Krycí list ZBV

III/0109 Popovice

Komunikace staničení km 1,300-2,340

Číslo ZBV:

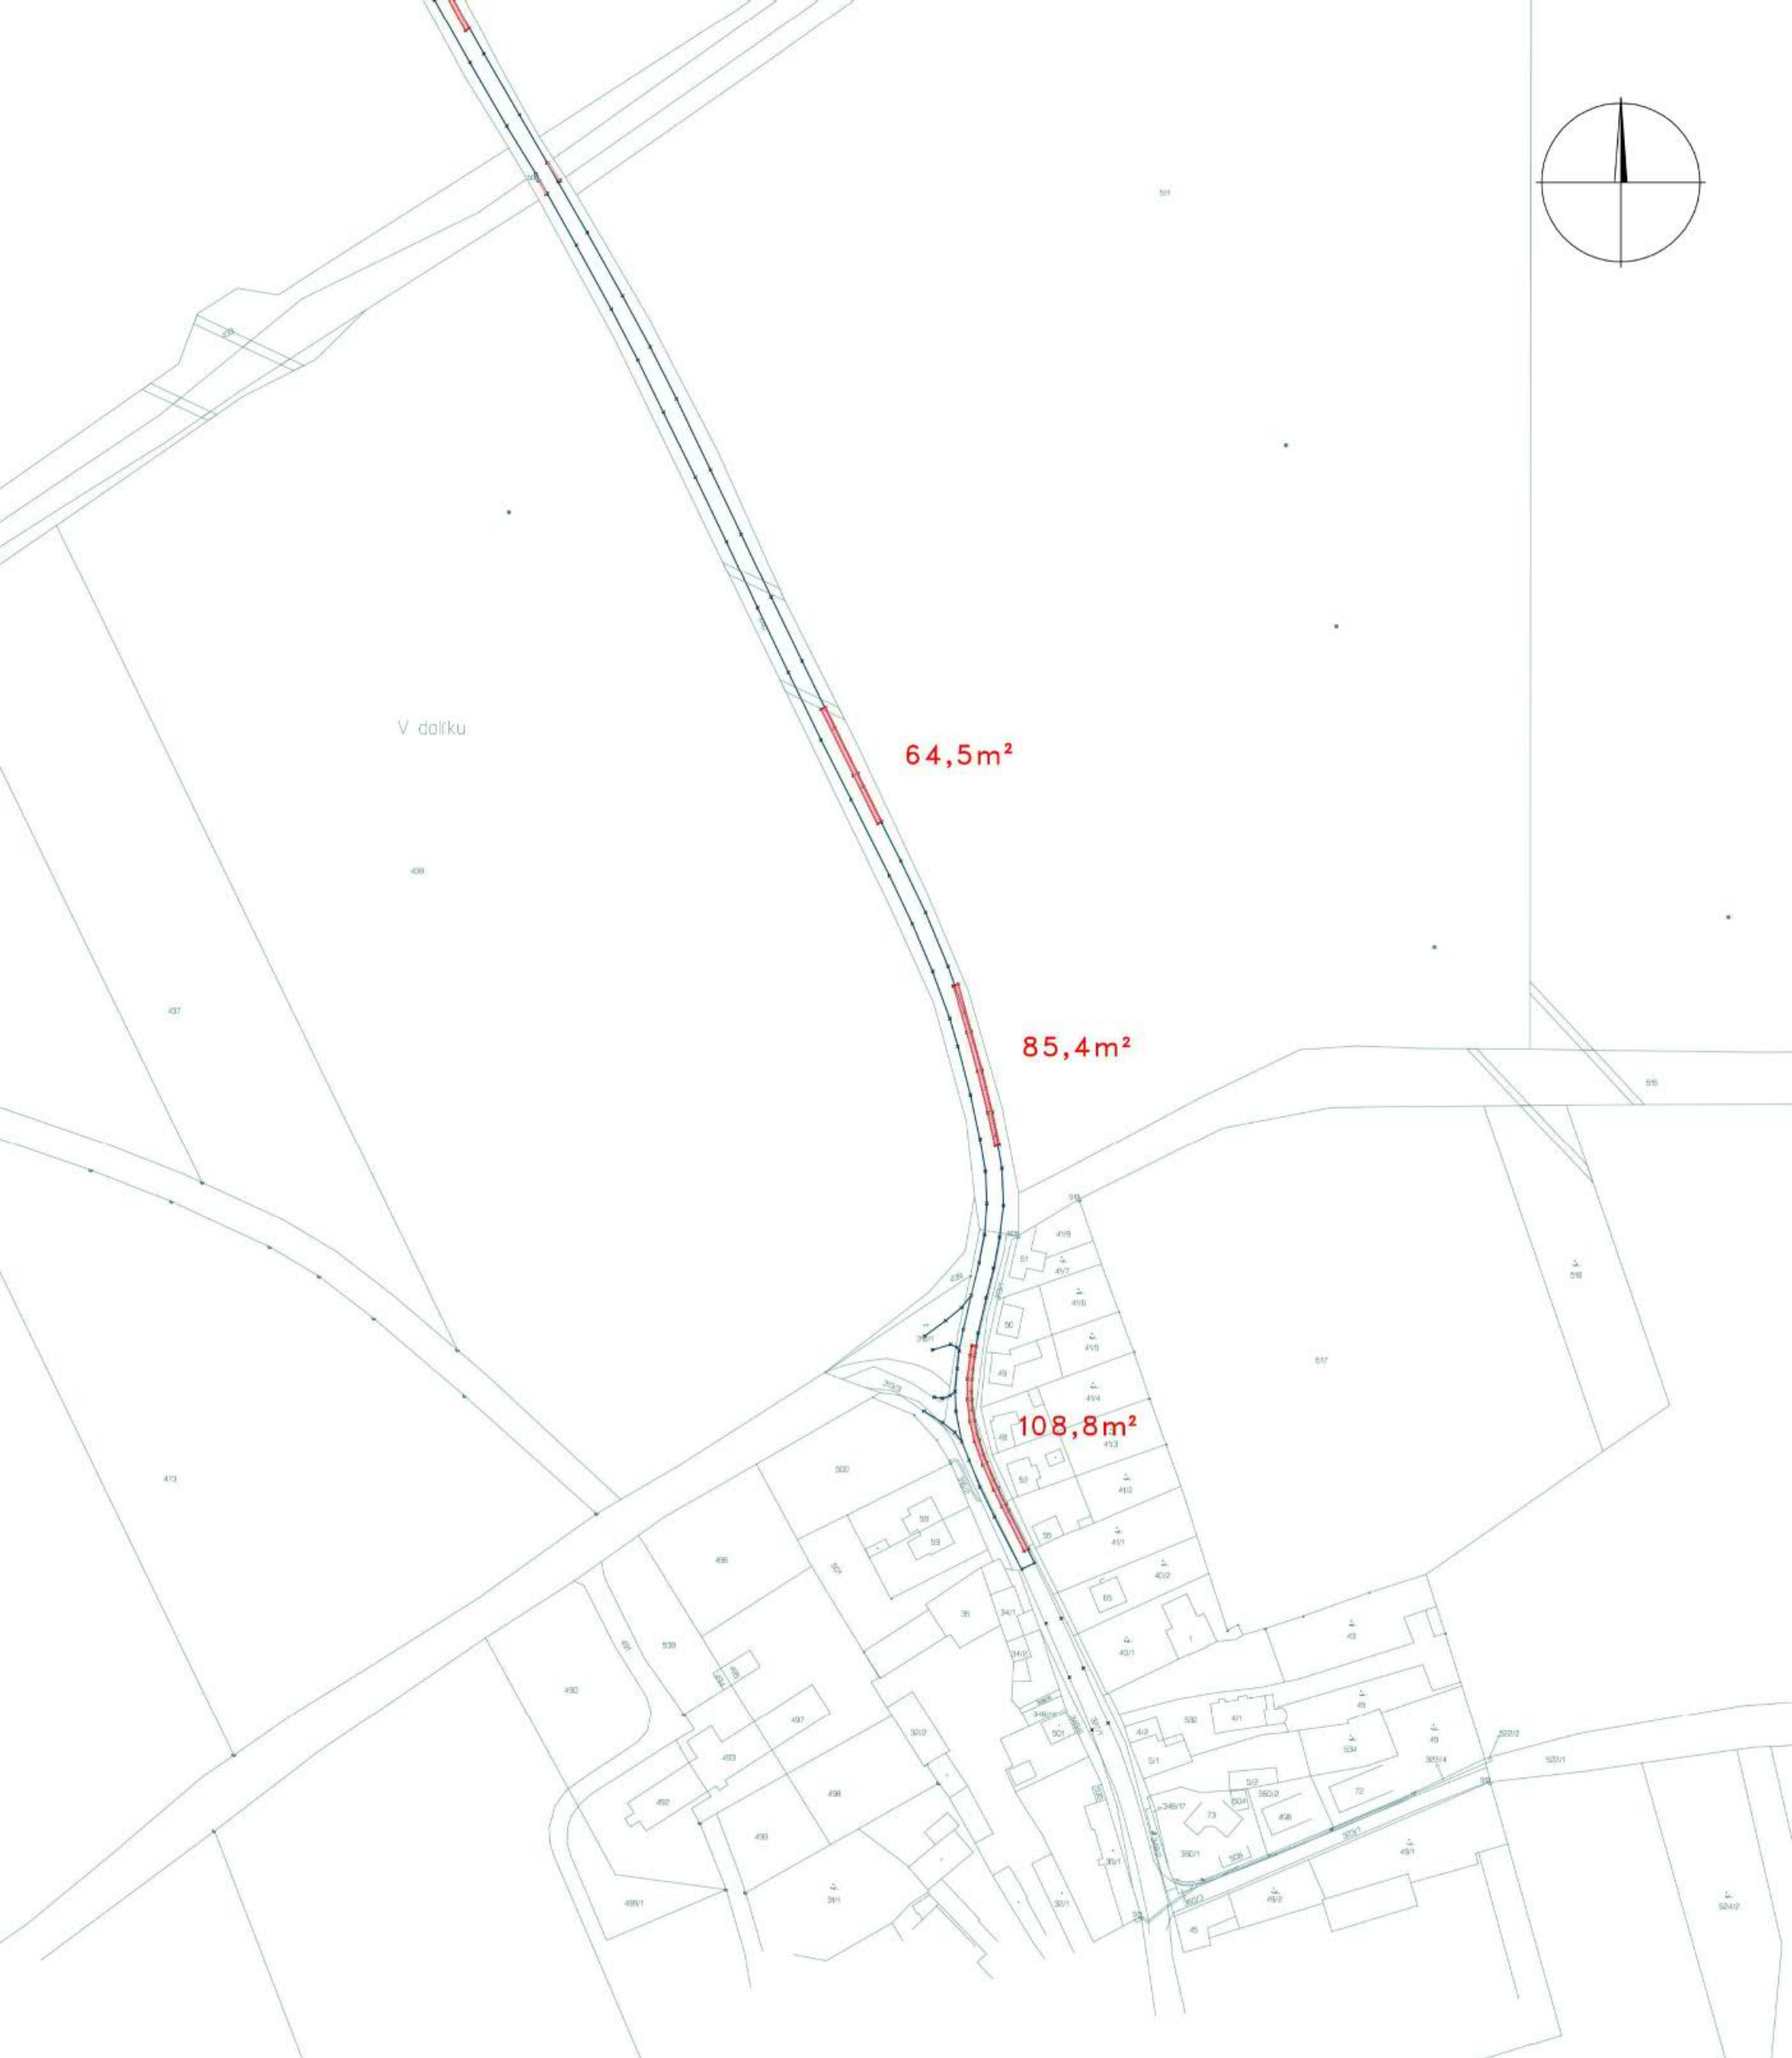
1. Vzhledem k většímu rozsahu prací zjištěnému po geodetickém zaměření dojde ke zvýšení následujících položek, tak aby odpovídaly skutečnému stavu.

2. Vzhledem k šířkovým poměrům komunikace a plné uzavírce bude prováděna pokládka ohrubné vrstvy na celou šíři komunikace. Uvažovaná asfaltová zálevka ve středu vozovky se nebude provádět. Bude provedeno pouze ošetření ZÚ, KÚ a napojení bočních ulic.
3. Vzhledem k zachování dopravní obslužnosti bude zřízeno provizorní autobusové nástupiště
4. Z důvodu menšího počtu povrchových znaků budou sníženy následující položky

plocha vozovky : 5 934m²
celková plocha sanací : 606,8m²
